zur Sitzung des Gestaltungsbeirats (GBR)

am Freitag, 06.12.2019, Remise, Mömpelgardstraße 28/1

TOP 1 Bauvorhaben „Wettemarkt 17“,
W i e d e r v o r l a g e
Zuletzt beraten am 21.09.2018 und 08.02.2019

TOP 2 Bauvorhaben „Friedrichstraße 6“,
W i e d e r v o r l a g e
Zuletzt beraten am 25.10.2019

Tiefgarage – UG

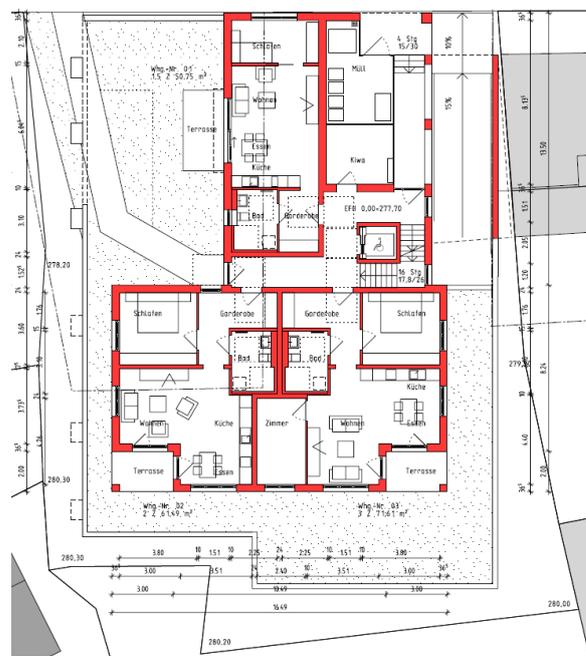
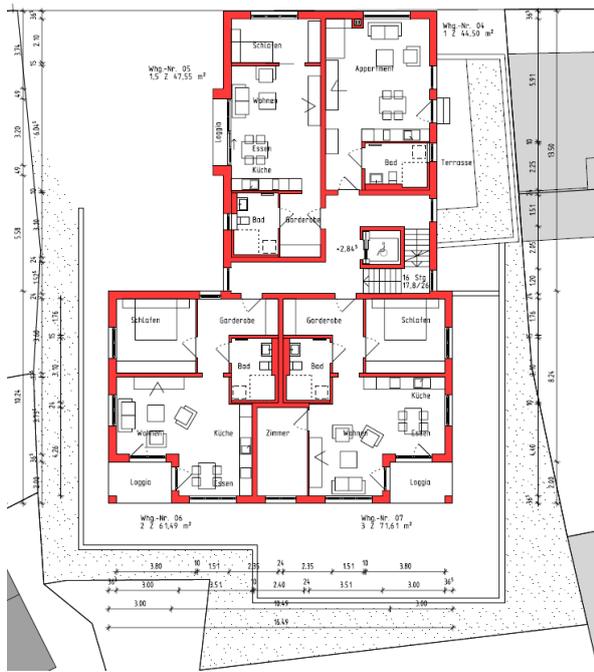
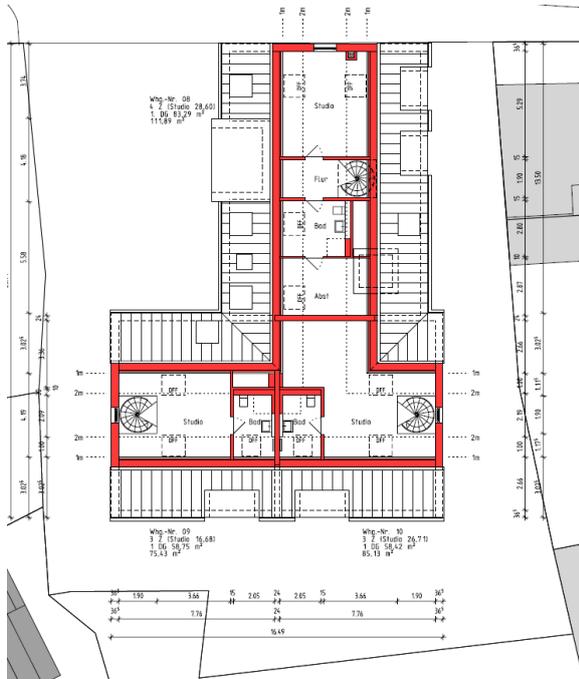
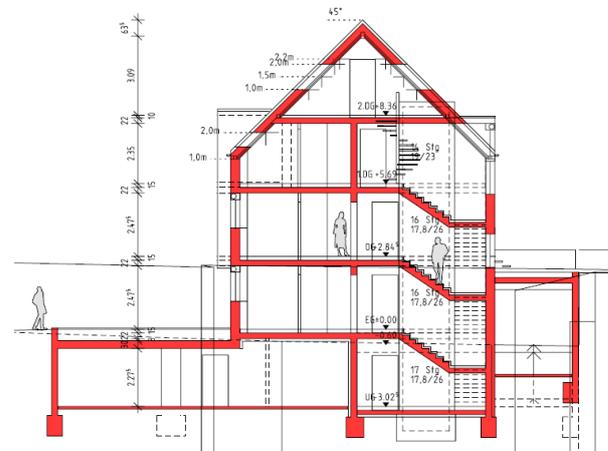
- Auch wenn derzeit die Nachfrage nach einer **gewerblichen Nutzung** des Erdgeschosses zur Platzfront nach Auskunft der Bauherrenschaft nicht besteht, so ist die Möglichkeit dieser Nutzung durch eine **flexible Grundrissgestaltung** aufrechtzuerhalten. Durch eine **Verlegung der Entsorgungsräume** (z.B. ins Untergeschoss bzw. Auslagerung in Bestandsschuppen) ist eine Bespielung der zum Wettemarkt befindlichen Erdgeschossfläche als Wohn- und Gewerbefläche möglich. Denkbar ist, eine Erweiterung der Wohneinheit 01 zu einer Mix-Nutzung – Wohnen und Arbeiten bzw. Nutzung als stilles Gewerbe mit Adresse zum Wettemarkt.

- Im Sinne einer **eindeutigen Adressbildung**, sowie einer Vergrößerung möglicher Nutzflächen erscheint ein Hauszugang an der Westfassade ausreichend. Dieser ist in seiner Dimension an die Vielzahl der Nutzer anzupassen. Eine **Ausformulierung des Hofes als Gemeinschaftsfläche** ist wünschenswert.

- Die **Grundrissorganisation ist in Bezug zur Geländetopografie zu untersuchen**. Eine einheitliche Höhengnivellierung des Gebäudes wird kritisch bewertet. Durch das Einfügen eines Split-Levels und einer Erhöhung des südlichen Gebäudeteils können Bezüge zur Topografie hergestellt werden. Eine Aufnahme der Platzhöhe des Wettemarktes ist ebenso möglich, wie eine Lösung zur Vermeidung von Kellerwohnungen an der südlichen Hangkante.

- Es ist ein einheitliches **Gesamtkonzept der Fassaden** zu erarbeiten. Die bisherige Planung arbeitet mit unterschiedlichen Fensterformaten, Dachgauben und Ausbildung von Loggien. Dieser „Fassadenmix“ ist durch **gleiche Proportionen und Detaillösungen zu beruhigen**. Eine besondere Ausbildung der Loggien als „Giebelzwerch“ an der Westfassade ist städtebaulich nicht notwendig.

Eine Darstellung der Dachflächenfenster sowie der benachbarten Topografie ist in den Ansichten aufzunehmen.

Grundriss Erdgeschoss

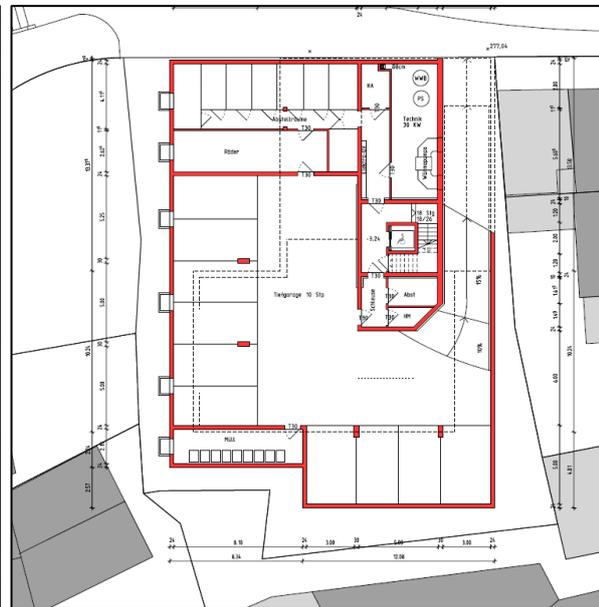
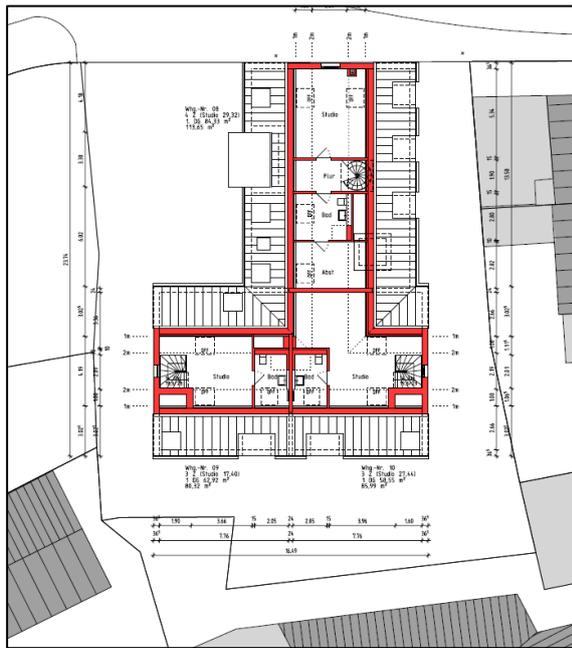
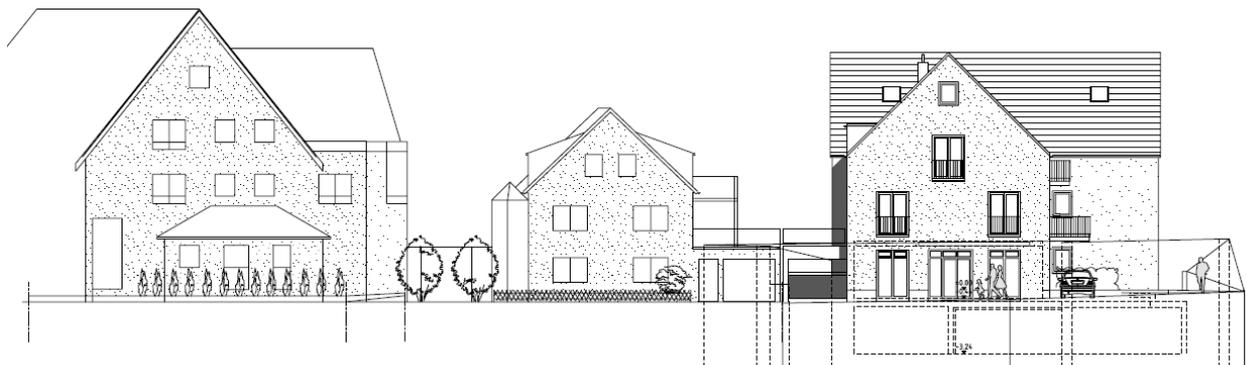
Der Gestaltungsbeirat befürwortet die Weiterentwicklung der Grundrissorganisation, insbesondere die Hinzunahme einer Gewerbeeinheit im Erdgeschoss zum Wettemarkt. Durch die neue Ausformulierung der Eingangssituationen werden nun eindeutige Adressen geschaffen. Folgerichtig ist die Ausrichtung und Adresse der Gewerbeeinheit zum Wettemarkt, die **Funktion des Wettemarktes als zentraler Stadtteilplatz wird damit unterstützt**. Die Wohneinheiten werden nun zentral über die gemeinsame Freifläche - einem Vorhof erschlossen.

Der Gestaltungsbeirat unterstützt die Auslegung des Vorhofes als Gemeinschaftsfläche. Bei der Ausarbeitung ist auf eine Begrünung und Bepflanzung dieser Gemeinschaftsfläche zu achten. Wünschenswert ist eine **Platzierung von Bäumen zwischen Tiefgarage und Grundstücksgrenze**. Eine eindeutige Abgrenzung als Grünfläche zum Wettemarkt ist anzustreben, durch eine offene berankbare Pergola (kein Carport) kann diese Abgrenzung verstärkt werden. Die Situation des südlichen Geländesprunges zwischen Tiefgarage und Grundstücksgrenze ist topografisch landschaftlich zu untersuchen. **Auf Stützmauern ist weitestgehend zu verzichten.**

Die Fassaden wurden im Hinblick auf ein **einheitliches Gesamtkonzept** weiterentwickelt. Nicht befriedigend ist die Ausformulierung der dreieckigen Loggia an der westlichen Giebelfassade. Empfohlen wird eine **Neupositionierung der Loggien** (zu Dachterrassen) auf der Südseite an Stelle der Gauben für beide Wohneinheiten, mittels Dacheinschnitt ohne Auflösung der Traufkante (geschlossene Brüstung als Putzfassade). Die **Fenster der Nebenfunktionsräume** sind in Größe an die Gaubenfenster anzupassen. Somit reduziert sich die Anzahl der Fensterproportionen zu einem einheitlichen Gesamtkonzept. Die Lage der Gauben soll den Achsen der Fassadenöffnungen folgen.

Das **Vordach zur Eingangssituation der Gewerbeeinheit** an der Nordfassade zum Wettemarkt ist zentral über den Eingangsbereich anzuordnen, auf eine filigrane Ausführung ist zu achten. **Werbemittel sind gestalterisch in die Fassade zu integrieren** und im Zuge des Genehmigungsverfahrens abzustimmen. Der Gestaltungsbeirat empfiehlt eine übergreifende **warme natürliche Farbgebung** der Bauteile, **ohne Kontrastbildung.**

Die Kubatur der **Überdachung über Tiefgarageneinfahrt** folgt der benachbarten Grenzbebauung. Der Ansatz des damit erreichten Schallschutzes ist nachvollziehbar. Eine Umsetzung nach Bauordnungsrecht ist zu überprüfen. Die Umwehrung der Terrassenfläche ist von der Dachkante zurückversetzt am Terrassenende anzuordnen. Eine **umlaufende Dachbegrünung wird begrüßt.**

Ansicht zur Friedrichstraße

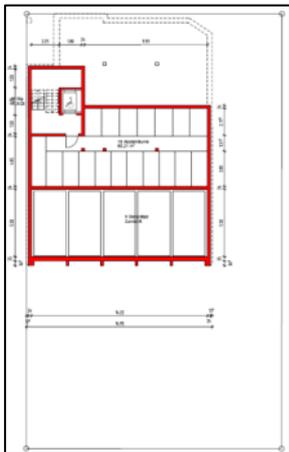
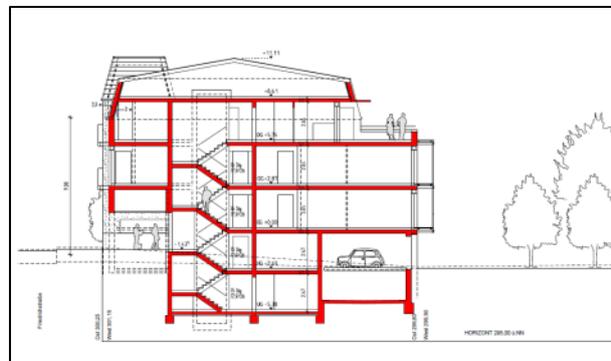
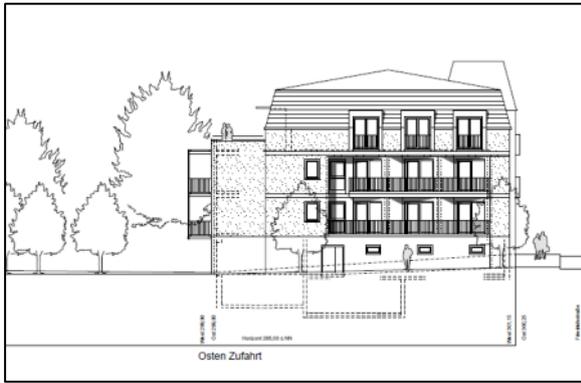
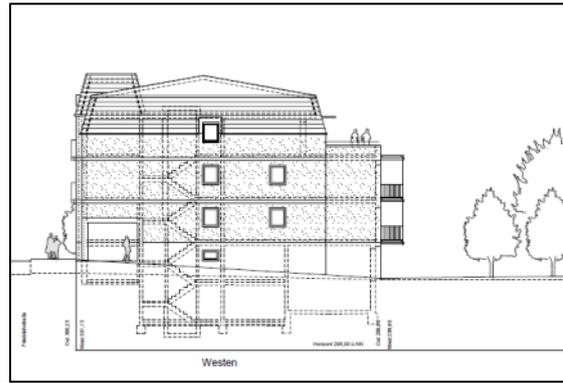
Kritisch wird vom Gestaltungsbeirat die **Eindimensionalität der Nutzung** betrachtet. Die Belegung mit ausschließlich gleichen Wohntypen, lässt ein homogenes Nutzerumfeld und eine **starke Einschränkung in der Flexibilität** vermuten.

Die im Entwurf anvisierte **Architektursprache**, mit starkem Bezug zum ehemaligen Villenbau der Jahrhundertwende, ist **nicht stimmig zu der gewünschten kleinteiligen Wohnnutzung**.

Die Aufnahme der **historischen Kubatur, mit Ausbildung des ehemaligen Erkers**, appliziert eine großzügige, dem Villenbau typisch mondäne Wohnform, welche jedoch nicht der beabsichtigten zeitgemäßen Grundrissorganisation entspricht. Zwar werden an der **Erkersituation Gemeinschaftsfunktionen** angeordnet, diesen Ansatz würdigt der Gestaltungsbeirat, jedoch ist deren Größe zu untersuchen und die Ablesbarkeit in der **Fassade mit einer zeitgemäßen und nutzungskohärenten Gestalt umzusetzen**.

Die südlich ausgerichteten Appartements mit Balkonen zeichnen sich derzeit zum Hauptvolumen als additiven Anbau ab. Bei der Überarbeitung ist ein einheitliches Gebäudevolumen auszubilden. **Begrüßt wird die Aufnahme von Veranden & Balkonen an der südlichen Fassade**.

Die vorgeschlagene Parklösung mit Doppelparkgaragen kann durch einen **Autolift** ersetzt werden, dadurch ergeben sich Nutzungspotentiale im Erdgeschoss.

Ansicht Ost

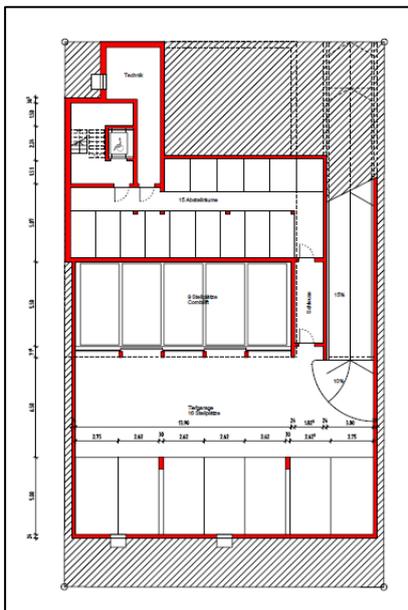
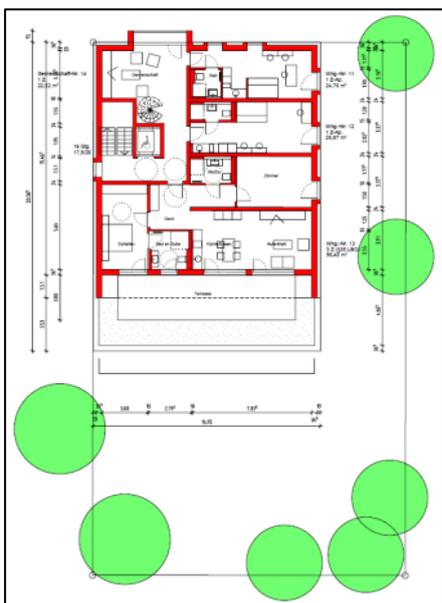
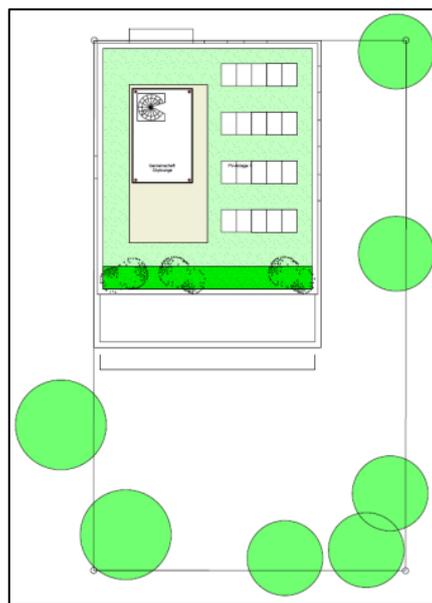
Bei **Variante 3** handelt es sich um das von der Bauherrschaft und dem Architekturbüro **präferiertes Modell**, das aus diesem Grund mit einem tieferen Ausarbeitungsgrad gezeigt wird. Zunächst begrüßt der Gestaltungsbeirat die Tatsache, dass durch die teilweise Zusammenlegung von Einzimmerapartments an diesem Standort ein **differenzierteres Wohnumfeld** entstehen wird und sich der Bedarf an nachzuweisenden PKW-Stellplätzen verringert. So kann die Erdgeschosszone zum Garten nun von Doppelparker-Systemen befreit und einer Wohnnutzung mit einem direkten Außenraumbezug zum Garten zugeführt werden. Auch die **Freiflächen erhalten durch den Wegfall von PKW-Stellplätzen eine höhere Aufenthaltsqualität**. Positiv bewertet wird der Vorschlag des Architekturbüros, durch eine **flexible Gebäudestruktur** eine spätere Anpassung der Nutzungen und der Nutzungseinheiten im Gebäude zu ermöglichen. Allerdings stellt sich die Frage, ob die Rahmenbedingungen von Eigentumswohnungen diese Möglichkeit realistisch erscheinen lassen.

Das **Gebäudevolumen fügt sich zurückhaltend in den Kontext ein**. Die drei dargestellten Fassaden sprechen nun eine ähnliche Sprache. Der Aufbau mit einer gleichmäßigen Fensteranordnung auf der Nordseite entspricht dem Fassadenbild der Nachbargebäude. Der Gestaltungsbeirat regt an, die **Einteilung der Fenster** und ihrer Abstände untereinander beizubehalten, das Feld mit den Öffnungen aber mittig auf die Nordfassade zu setzen. Dadurch könnte auch ein größerer Abstand der Fensterreihe im Erdgeschoss zum Eingangsbereich erzielt werden. Eine **feinere Abstimmung der Fensteröffnungen** im Sockelbereich mit den Fensteröffnungen in den Obergeschossen wäre ebenfalls wünschenswert und müsste problemlos möglich sein. Die besondere **Akzentuierung des Gemeinschaftsraums** für die gesamte Haus-

Bei der Ostfassade wird die **Schließung der Loggien mit Glaselementen** begrüßt, die sich nun nicht mehr als Perforationen in der Fassade, sondern als große Fensteröffnungen abzeichnen. Auch die Fortsetzung der Fensterformate als Einzelfenster in Richtung Süden ergibt ein harmonisches Gesamtbild, das allerdings durch die vertikale Zusammenlegung der Fenster im Erschließungsbereich einen Bruch erfährt, auf den verzichtet werden sollte. Auch in der südlichen Gartenfassade finden sich die gleichen Fensterhöhen wieder, sodass die **drei gezeigten Fassaden ein zusammenhängendes Gesamtbild** ergeben.

Das **Verhältnis der Dachflächen zu den Fassadenflächen** wirkt auch im Kontext der Nachbarbebauung noch unausgewogen. Eine leichte Erhöhung der Dachfläche bzw. Firsthöhe würde hier Abhilfe schaffen. Mit dieser Maßnahme könnte auch das Ziel erreicht werden, die „Skylounge“ auf dem dahinterliegenden Flachdach aus dem Sichtfeld von der Friedrichstraße zu entfernen. In der Darstellung der Ostfassade zeigt sich, dass die Grundfläche des Daches nicht zur Grundfläche des Baukörpers passt. Der Gestaltungsbeirat empfiehlt, an dieser Stelle einen **kleinen Absatz in vertikaler Richtung im Übergang zum angrenzenden Flachdach einzuführen**, wie sich das im ursprünglichen Modell abgezeichnet hat. Dieser Absatz würde auch den vom Architekturbüro vorgeschlagenen Bezug zur ehemaligen Erweiterung des Vorgängerbauwerks aufnehmen. Die Aktivierung des geschützten, horizontalen Teils der Dachfläche als Gemeinschaftsfläche wird begrüßt. Über eine harmonische Integration von Grünbereichen und Elementen für eine nachhaltige Nutzung des Gebäudes sollte nachgedacht werden.

Im Hinblick auf die Wertigkeit des Gebäudes wird gewürdigt, dass die **Fassadenflächen nicht mit WDVS-System oder Riemchen, sondern mit Backstein und die Dachflächen mit Ziegel bekleidet werden sollen**. Dabei ist es notwendig, die **Farbigkeit der Baustoffe und die Gestaltung der Details auf den Kontext abzustimmen**. Unabhängig von den genehmigungsrechtlichen Vorgaben sollte auch eine Konzeption für den Umgang mit den Lärm- und Feinstaubemissionen entlang der Friedrichstraße entwickelt werden, um attraktive Wohnqualitäten zu gewährleisten.

Ansicht von Westen

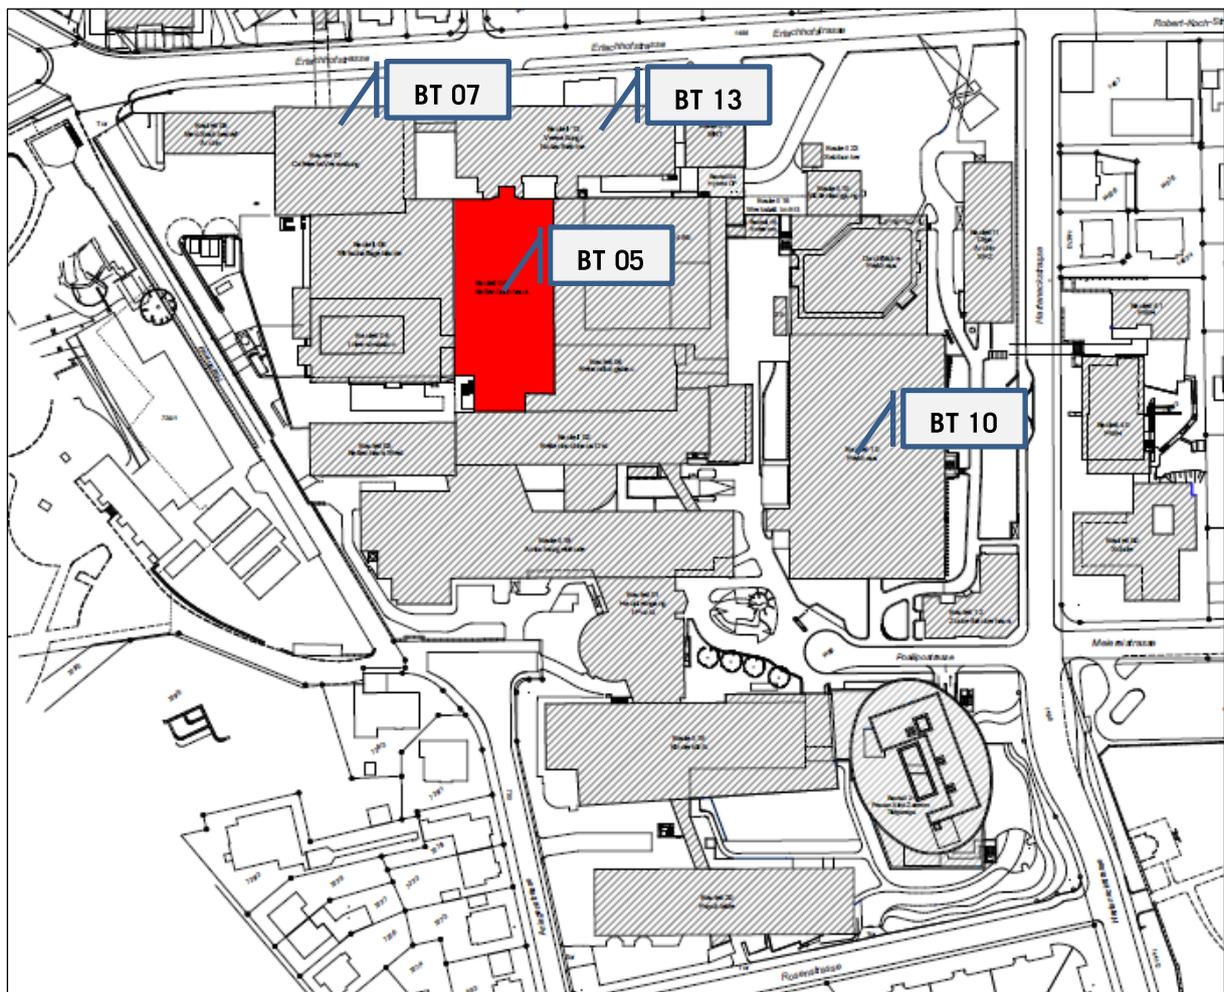
Der neue Standort für den Hubschrauberlandeplatz wird seitens des KLLB auf dem Bettenhochhaus favorisiert. Dafür liegen Planungen mit einem ca. 10 m hohen, überwiegend offenen Aufbau mit einer abschließenden Plattform für zwei Hubschrauberlandeplätze vor. In diesen Aufbau wird eine neue Technikenebene integriert, die für die Be- und Entlüftung des Bettenhochhauses erforderlich ist und nach Aussage des KLLB nur auf diesem Dach angeordnet werden kann.

Das Bettenhochhaus ist über die Ludwigsburger Gemarkung hinaus sichtbar und bis in das Stadtzentrum räumlich besonders präsent. **Aufgrund der unmittelbaren Nähe zu dem herausragenden Kulturdenkmal Residenzschloss mit den Schlossgärten ist eine besondere architektonische Aufmerksamkeit bei der Standortentscheidung und der konkreten Gestaltung des Hubschrauberlandeplatzes erforderlich.** Der Gestaltungsbeirat stellt fest, dass das Bettenhochhaus durch die Fassadensanierung und damit die neue Farbgestaltung weniger störend wirkt. Die dargestellte, geplante Erhöhung mit dem technischen Aufbau erscheint jedoch eher wie eine „Ölplattform“ und würde die ohnehin **kritische optische Wirkung des Gebäudes massiv verschlechtern**.

Der Gestaltungsbeirat erkennt die grundsätzlichen Erfordernisse des KLLB zum Hubschrauberlandeplatz, Lüftung / Kühlung sowie dem Feuerwehraufzug an. Zu hinterfragen ist insbesondere die Ausbildung von zwei Landeplätzen, ein Landeplatz würde ggf. weniger prominent in Erscheinung treten.

In jedem Fall muss für einen **ggf. noch zu minimierenden Aufbau (in Höhe und Breite) eine gestalterische Antwort** entwickelt werden, bei dem der Aufbau als Teil der Gesamtfassade mit einer Lamellenstruktur oder als etwas Besonderes - die „Krone des Hauses“ - entwickelt wird. Für das KLLB muss dabei eine, in der wirtschaftlichen Gesamtbetrachtung nachhaltige, Lösung in der Verbindung von Funktion und Gestalt gefunden werden. Aufgrund des Anspruchs, dass ein Aufbau die optische Fernwirkung des Gebäudes positiv beeinflussen soll, **wird vom Gestaltungsbeirat ein Wettbewerbsverfahren vorgeschlagen, um durch alternative technisch-gestalterische Lösungsvorschläge die geeignetste Gestaltung für diese bedeutsame Entwurfsaufgabe zu finden.**
